23. juli 2026

J. nr. 24/13699

Tilladelse til omlægning af Risebæk ved det tidlige landskabsprojekt i forbindelse med etableringen af EnergiØ Bornholm

Figur 3 – Lyserøde områder illustrerer oplande til Risebæk i og omkring projektområdet.

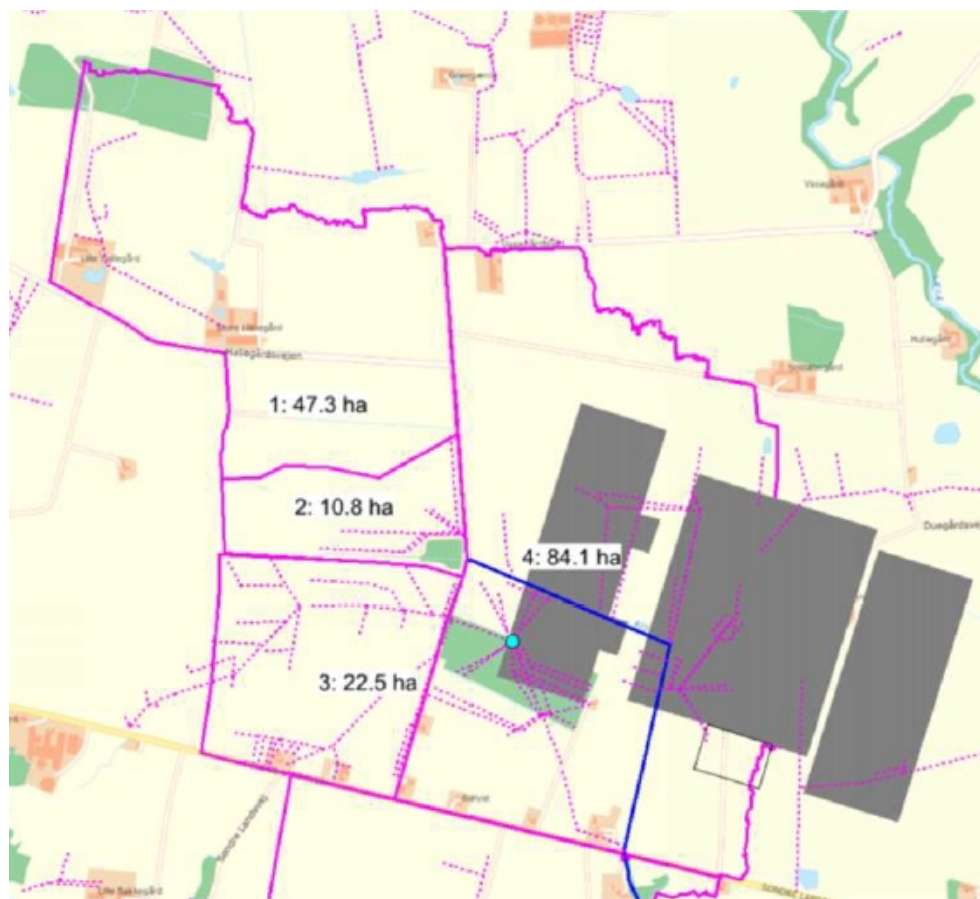
Det nye forløb begynder med en indløbsbrønd i grøften på vestsiden af Vasegårdsvej ca. 270 m nord for den nuværende underføring. Herved bliver næsten hele det nordvestlige opland (1) (se figur 3 for oplande) ført til det nye vandløb.

Det sydvestlige opland (3) er drænet. Afløbet fra dette drænoiland føres med et nyt tæt rør gennem projektområdet frem til underføringen under Søndre Landevej.

Der er et restopland (2) nord og vest for mosen på 10,8 ha, som ikke fanges af indløbsbrønden. For at sikre uændret afvanding fra restoplandet ledes dette vand også gennem nævnte rør, da det på grund af terrænforholdene ikke kan ledes i det nye åbne forløb, der har højere bund end det nuværende vandløb.

Figur 4 – Reviderede udlødningspunkt fra den rørlagte strækning. Kilde: tillæg til ansøgning.

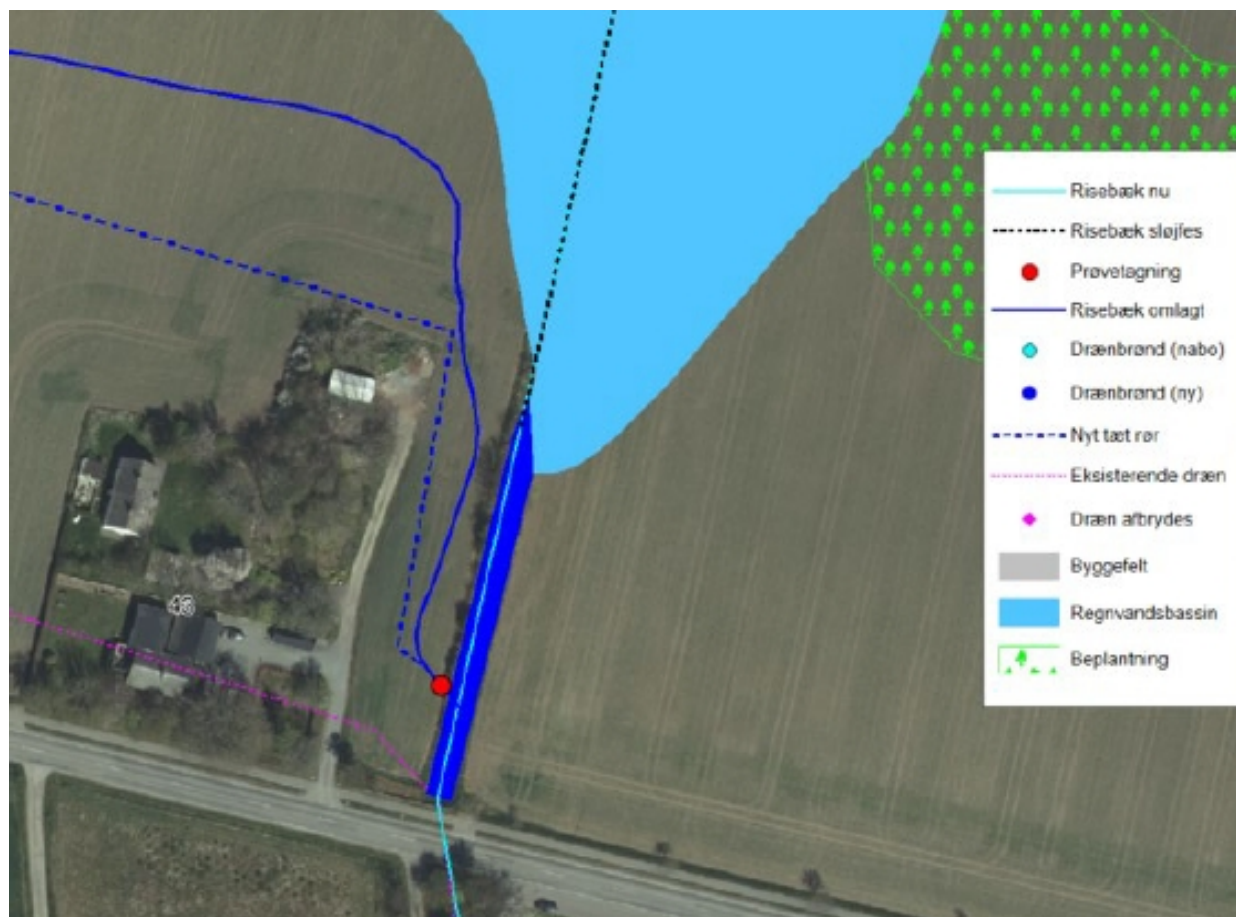
Den 26. maj 2026, har Bornholms Regionskommune modtaget et tillæg til vandløbsansøgningen omhandlende at etablere et nyt prøvetagningspunkt for vandanalyser. Af denne årsag ønskes det, at røret der kommer fra vest og har udledning i punktet i den øvre del af stryget, omlægges således at det vil have et nyt udledningspunkt samme sted som Risebækken møder stryget.

Udløbet ved røret kan forårsage sedimenttransport eller erosion af vandløbsbunden, derfor bibeholdes planen om at udlægge sten foran udløbet. Til dette vil der benyttes marksten fra området.
